第2回意見交換会ニュースレター

第2回意見交換会を令和6年10月17日(木)に開催しました!

令和6年10月17日(木)に「どんな公園にしようか考えよう」をテーマに、第2回意見交換会を開催しました。第2回の計画案については、前回の意見交換会のご意見を基に、できるだけ広く平らな広場を真ん中に配置する案としました。当日は会場に10名、Zoomに4名の方に参加いただきました。お忙しい中、ご参加ありがとうございました。

● 第2回計画案のポイント ●

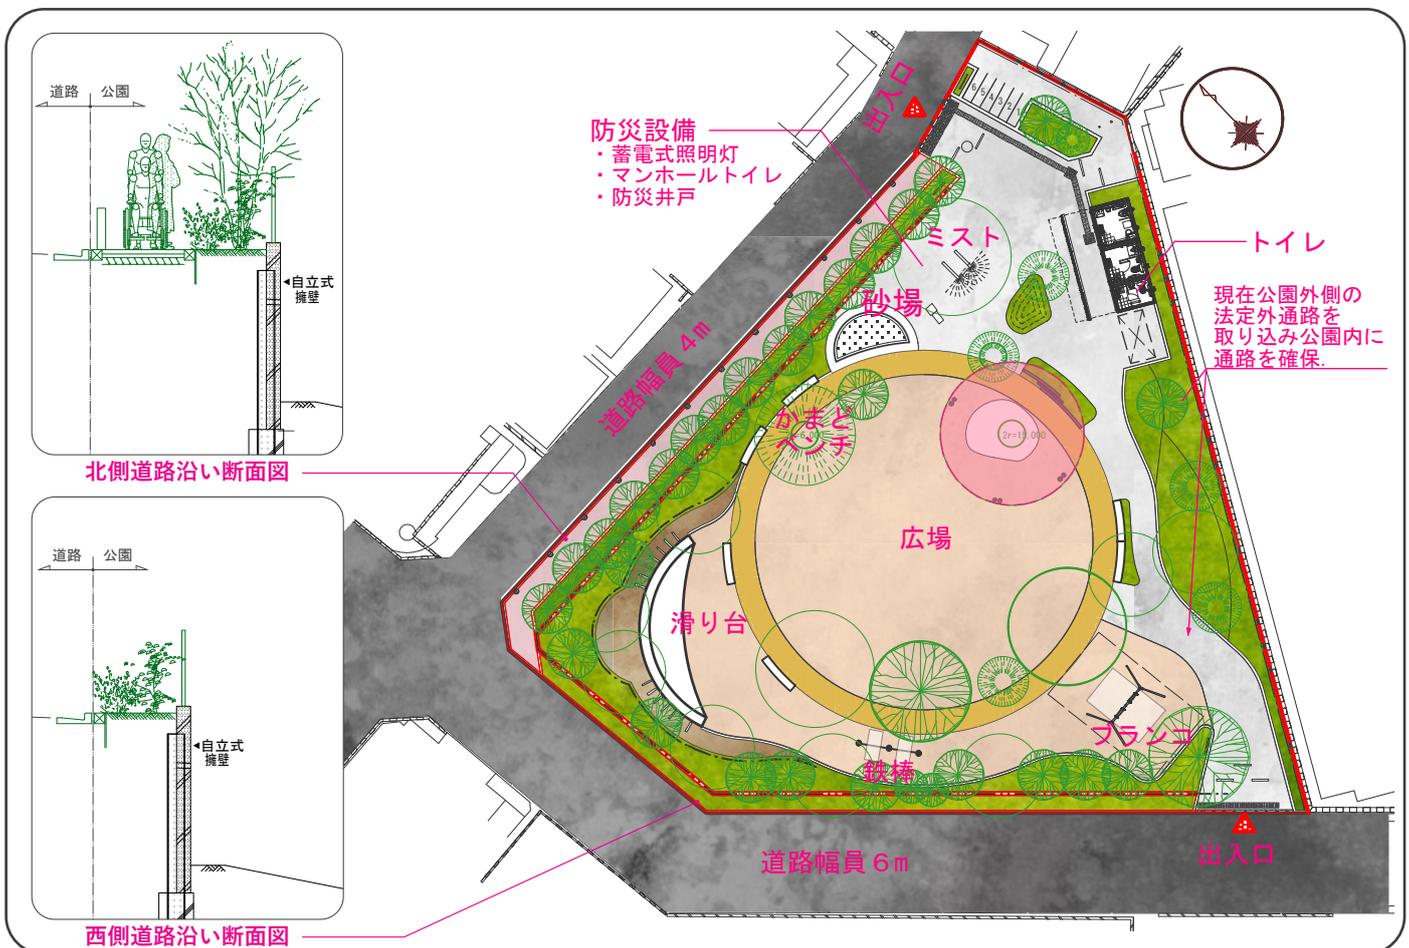
- ・ すべり台は子どもたちの発育のためにもあったほうがよい。
- ・ すべり台に登るルートにボルダリングがあると、面白くなってよい。
- ・ すべり台は周辺への音の影響に配慮して、規模を小さくしてほしい。
- ・ ブランコは乳児用を追加して三連にしてほしい。
- ・ 砂場、鉄棒、ミスト遊具はよい。

- ・ 子どもがたくさん遊ぶ公園なので、倒木の危険などを考え、安全優先でサクラの古木は伐採し、代替わりをしてほしい。
- ・ サクラは代替わりさせ、新たに数本植えて、地域のシンボルとして育てられるとよい。
- ・ サクラを残してほしいが、残すのであれば支柱が広場内にないようにしてほしい。
- ・ 新植する樹木は四季を感じる植物をいれてほしい。
- ・ 落ち葉が多いため、常緑樹に変えてほしい。
- ・ 現状の植栽は、繁茂しすぎている。

- ・ コンクリート打ち放しではなく、模様をつけるなどデザインしてほしい。
- ・ 北側道路沿いに歩行空間ができると、人が通りやすくなるので良い。
- ・ 公園が狭くなるので北側道路沿いの歩行空間は不要ではないか。
- ・ 周辺道路沿いにも植栽帯ができてよい。植える樹木は背丈の低い中低木にしてほしい。

- ・ 広場が広くなるのはよい。
- ・ 広場の中に障害となる照明灯等は配置しないほしい。
- ・ 法定外通路が取り込まれ、公園が広がるのでよい。
- ・ ベンチが増えるのはよい。ブランコと鉄棒の間にもう一つベンチがほしい。
- ・ 駐輪場はフェンスで仕切るのではなく、立上りなどで出入りができなくなるなど工夫してほしい。
- ・ トイレと目隠しスクリーンは木材系にしてほしい。
- ・ 防災施設（マンホールトイレやかまどベンチ、防災井戸）は是非設置してほしい。

- ・ 現状の公園は、こどもが一人で遊べない雰囲気があるため、見通しのよい公園にしてほしい。
- ・ 子どもたちが行きたいと思うような遊具があり、安全な保育が確保できるような公園にしてほしい。
- ・ 子どもたちが愛着を持ってくれるような、個性のある公園にしてほしい。
- ・ 敷地内に公園樹木の葉が落ちてくるため、常緑樹を新植してほしい。
- ・ 公園とマンションの間の通路で喫煙する人が多いため、対策してほしい。

頂いたご意見は、一部要約しています。今回頂いたご意見を基に計画案を修正し、第3回意見交換会でお示しいたします。
